Wskazówki montażowe do wymiany pompy wody w VW Transporter IV

Dotyczy silników benzynowych ACU, AEN, AET, AEU, APL, AVT do roku produkcji 02/2000

MEYLE-nr 113 012 0042/HD

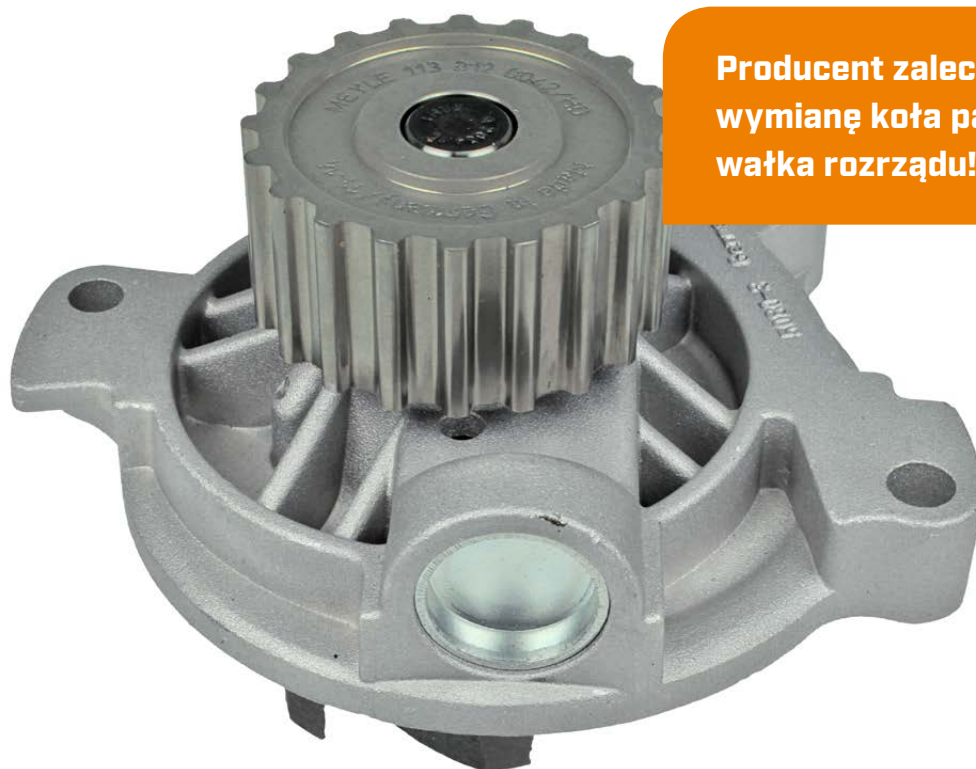
Jeśli koło pasowe wymontowanej pompy wody ma 18 zębów, to przy montażu nowej pompy z 20 zębami [MEYLE-nr 113 012 0042/HD] musi zostać także wymienione koło pasowe wałka rozrządu [Ref.-nr 023 109 111 D]!

Poprzez wymianę koła pasowego montaż paska jest utrudniony.

**Producent zaleca:
wymianę koła pasowego
wałka rozrządu!**
